第 40 回宮崎海岸市民談義所 議事要旨

日時：平成 30 年 7 月 27 日(金) 19:00～21:00

場所：佐土原総合支所研修室

図 1 談義時に市民と確認した図面(一部拡大)

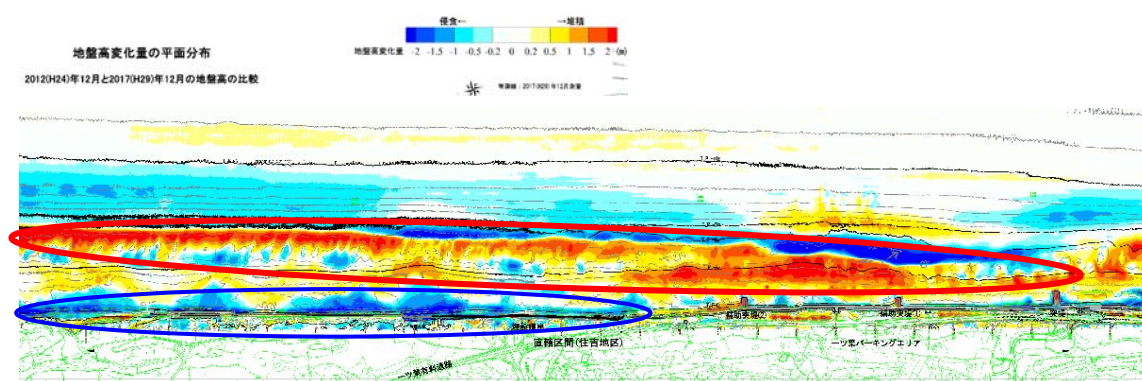
- ・サンドバックにより侵食は抑えられてきており、養浜をどんどん実施する段階ということだが、動物園東は大炊田に比べて養浜効果があがっていないのではないか。

- ・市民談義所も本日で第40回にもなり時間も経っているが、未だに砂がついていないのは問題があるからではないか。砂がどこにいつているかわからないのではないのか。

一方で、これまでの事業効果が目で見てわかるように沖合まで含めた地盤高変化図を用意した。赤いところ(堆積範囲：図 1 ○参照)が平成 24 年から地形が上がり浅くなっているところで、特に沖側で土砂が回復していることが分かる。この赤い範囲が陸側に寄ってくると砂浜が目に見えて回復する段階になると考えている。

- ・指摘のとおり、地盤高変化図の青い範囲(侵食範囲、図1 ○参照)は侵食を受け砂が付きにくい箇所である。まずはここを守るために埋設護岸を設置した。今後は補助突堤や養浜、サンドバックパス、サンドバイパスなどで工夫しながら徐々に砂浜の回復をはかりたいと考えている。

- ・そういった意見にも答えるために地盤高変化図(図1)を用意した。突堤・補助突堤がある住吉地区で比較的、砂が付いてきている状況が確認できる。海の中であり目には見えていないが、今後、その効果が見えてくるようになると考えている。
